JRR-3 の溢水影響評価の考え方について

令和 2 年 7 月 3 日

日本原子力研究開発機構

【R2.6.29 ヒアリングコメント】

③スロッシングに加えて耐震 B, C クラスの設備機器の損傷による溢水を考慮

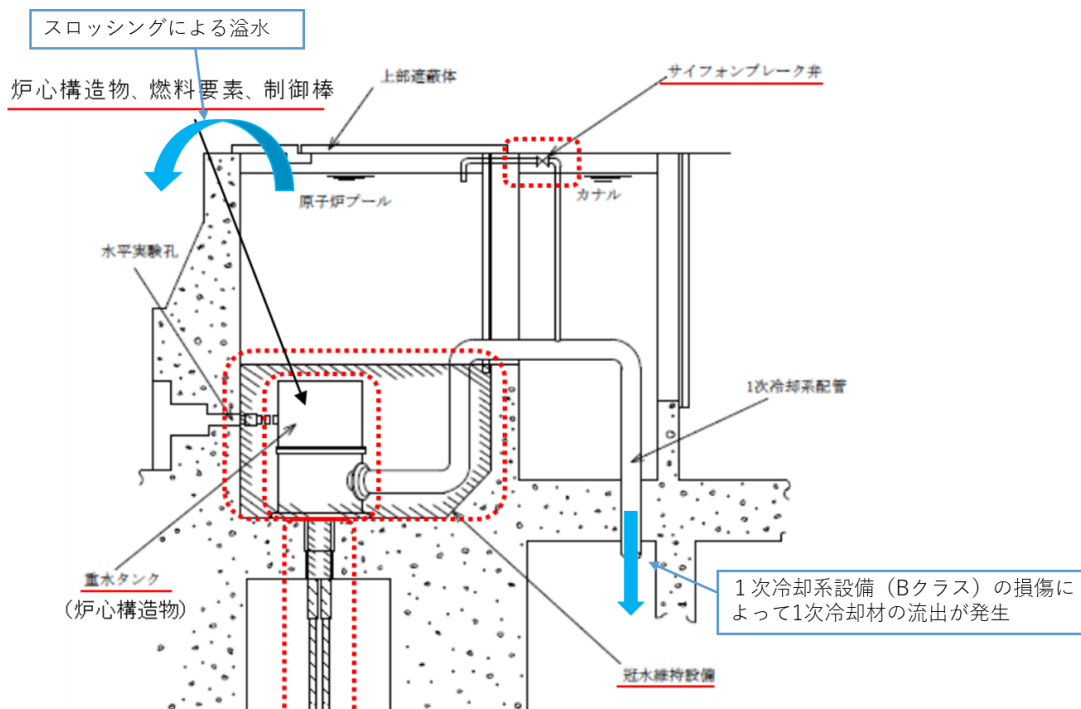
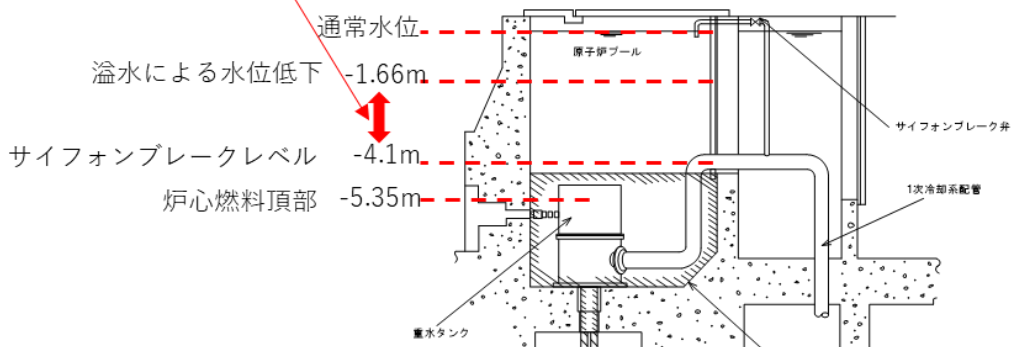
スロッシングと流出を掛け合わせている説明を分かりやすく記載すること。

- ・ 起因事象である基準地震動によって1次冷却系設備 (B クラス) が損傷し、1次冷却材が流出することを仮定する。

スロッシングによる溢水に、B, C クラスの機器破損による1次冷却材の流出を掛け合わせても、冠水維持設備 (S クラス：原子炉プール躯体 (ライニング含む)、下部遮蔽体、制御棒駆動機構案内管、前部水封用止板、サイフォンブレイク弁) の機能は基準地震動及び被水によって失われることはないため、必ずサイフォンブレイクレベルで1次冷却材の流出は停止する。

スロッシングによる溢水にB, C クラスの機器破損を掛け合わせても、冠水維持設備 (S クラス) の機能は喪失しないため、必ずサイフォンブレイクレベルで1次冷却材の流出は停止する。
